Nicht wesentliche Änderung der integrierten Umweltgenehmigung der Behandlungsanlage für gefährliche und nicht gefährliche Sonderabfälle ECO ERIDANIA, Bozen vom 3. August 2022 Nr. 36-224

Modifica non sostanziale dell'autorizzazione integrata ambientale dell'impianto trattamento rifiuti speciali pericolosi e non pericolosi ECO ERIDANIA, Bolzano del 3 agosto 2022 n. 36-224

Anhang B der integrierten Umweltgenehmigung (*Lageplan mit Lagerflächen Revision Jänner 2023*)
Allegato B dell'autorizzazione integrata ambientale (*Planimetria generale con aree di stoccaggio tavola n.1 revisione gennaio 2023*)

PLANIMETRIA GENERALE CON INDICAZIONE DELLE AREE DI STOCCAGGIO

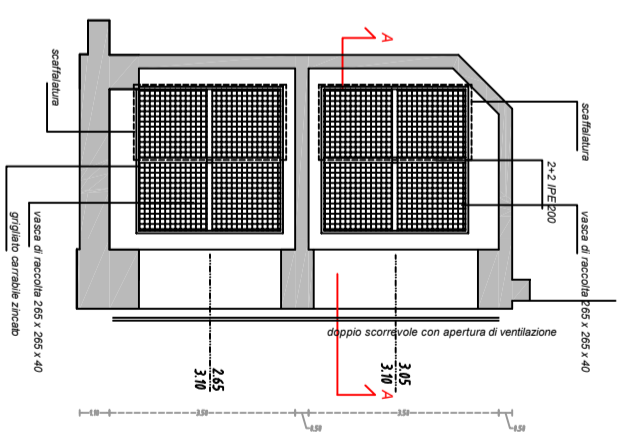
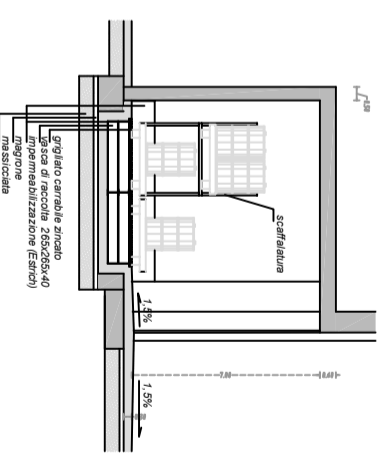
2. I rifiuti possono essere stoccati esclusivamente presso le aree indicate nella planimetria di cui alla **tavola n.1. revisione gennaio 2023** (domanda di modifica non sostanziale dell'autorizzazione integrata ambientale della ditta ECO-ERIDANIA SPA del 02.03.2023).

L'allegato B *Planimetria generale con aree di stoccaggio* viene sostituito con la tavola 1 rev. gennaio 2023.
